株式会社 ケルン

カルテブック背幅37mm用【Wロック30穴金具】新金具のご案内

2022年5月1日

■旧/新 金具比較

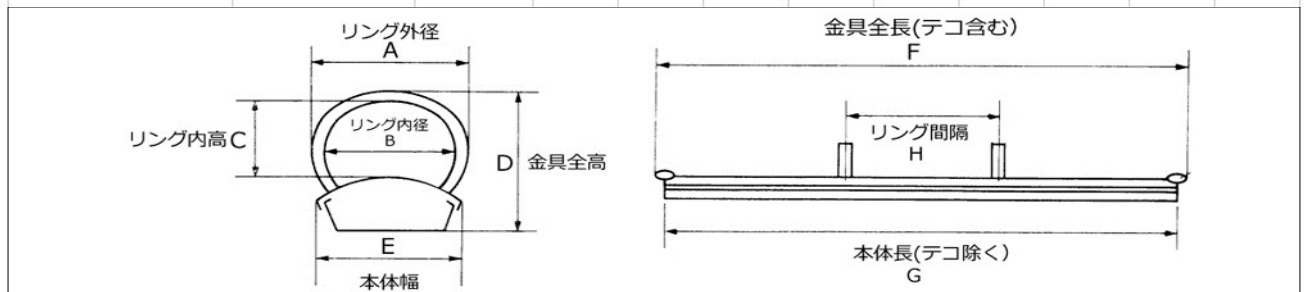
カルテブック金具(A4) 旧/新 金具比較表			A	B	C	D	E	F	G	H	※
単位(mm)			リング 外径	リング 内径	リング 内高	金具 全高	本体幅	金具 全長	本体長	リング 間隔	収容 枚数(約)
(旧) Wロック 金具	背幅37mm専用	30穴	37	32	27	41	22	307	300	9.5	170
(新) Wロック 金具	背幅37mm専用	30穴	31	27	19	30	27	306	300	9.5	117
